自転車賑わい拠点事業 募集要項に関する対面式質疑応答

自転車賑わい拠点事業 募集要項に関する対面式質疑応答

構造一般図 (その8) 縮尺=1/200

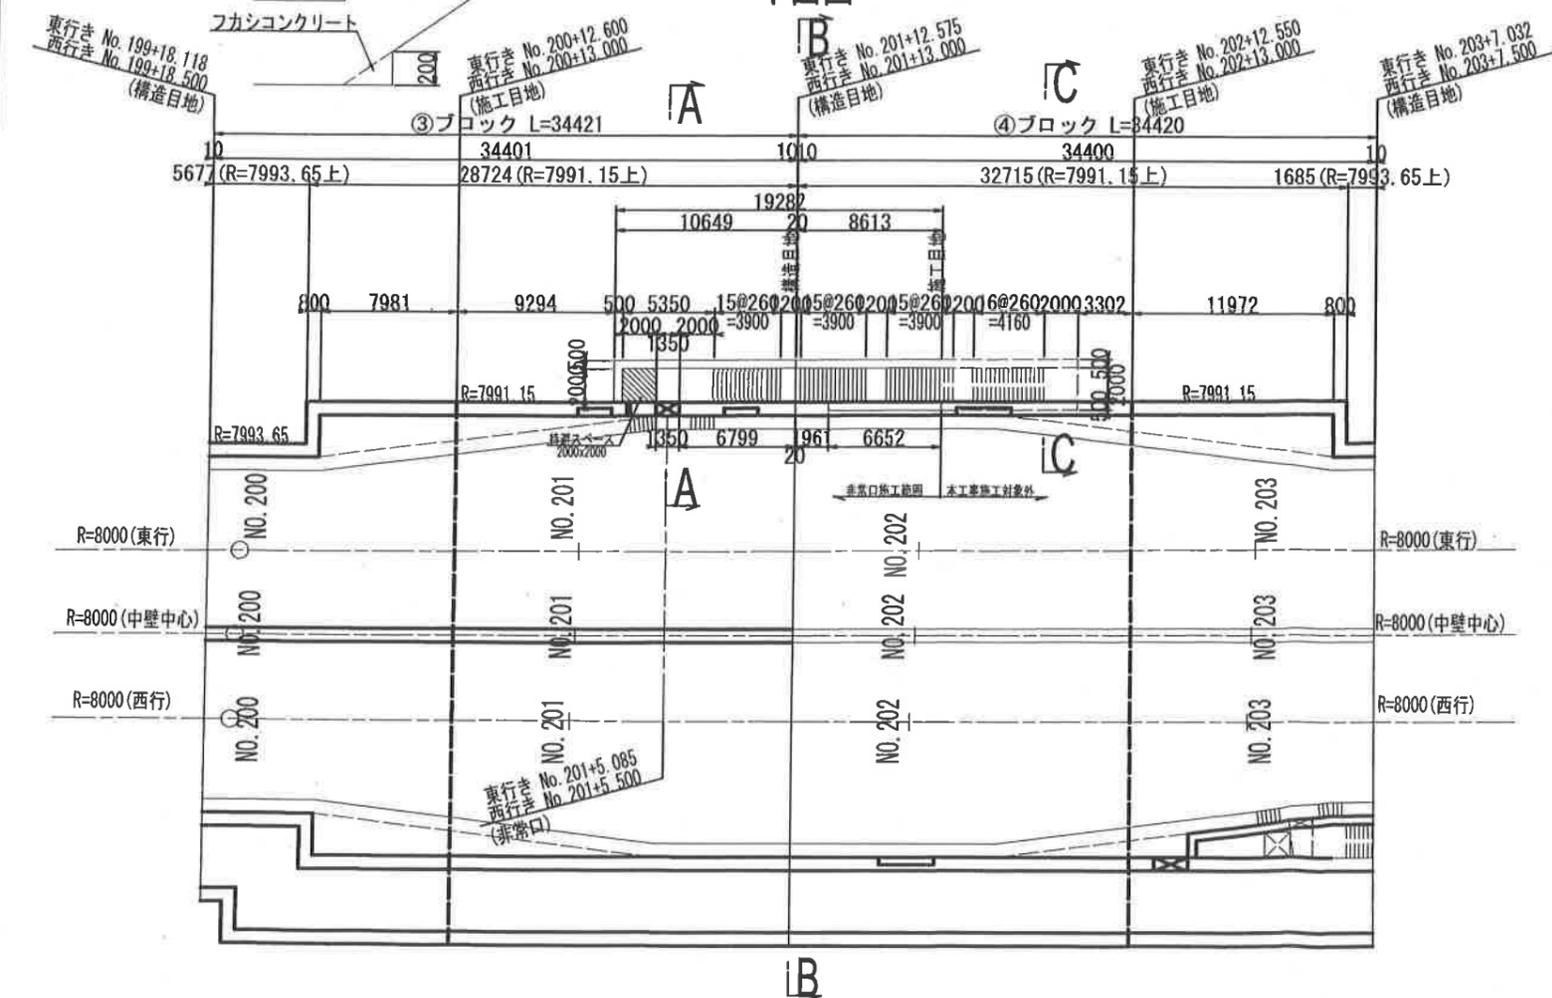
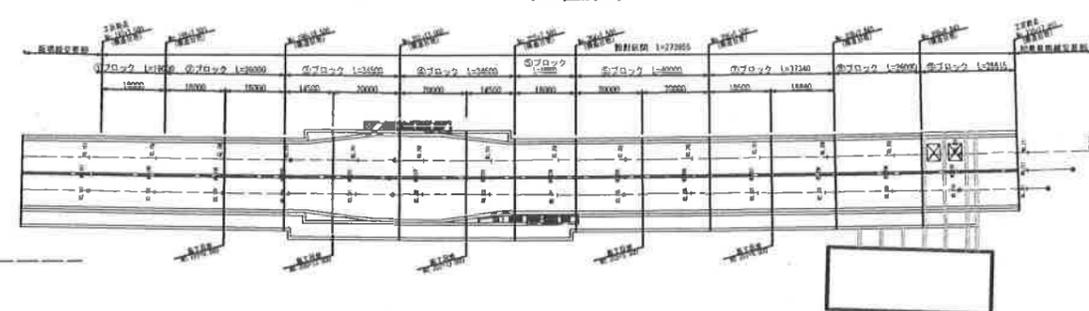
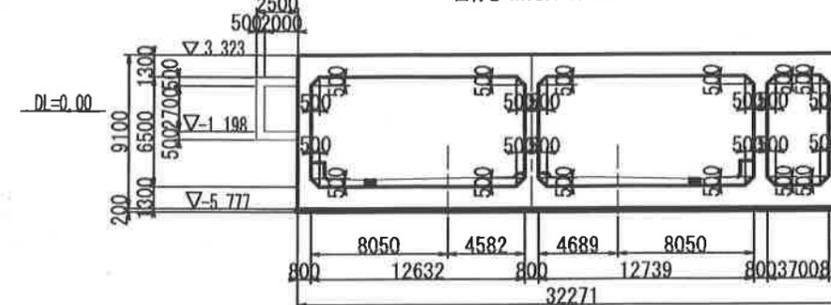
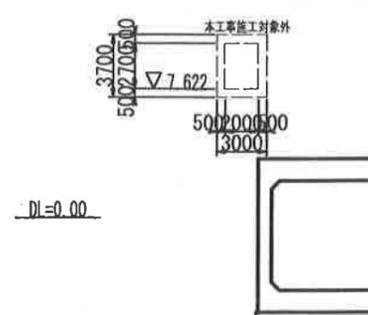
| No | 質問タイトル | 資料名 | ページ数 | 行数 | 項目 | 質問 | 回答 |
|----|----------------------|---------------|------|----|------------|---|--|
| 8 | 非常口建屋の周り | 公共施設整備業務要求水準書 | 2 | 1 | (2)建築物等の制限 | 非常口建屋にどれくらいの距離をとらないといけませんか。 | 非常口からの避難ルートや消防車などの緊急車両の寄付きを確保した施設の配置計画が必要となります。また、阪神高速道路大和川線の本線と非常口の間に地中階段が設置されていますので、構造物に対する影響も考慮する必要があります。詳細については阪神高速道路(株)との協議により決定します。参考に、地中階段図を示します。 |
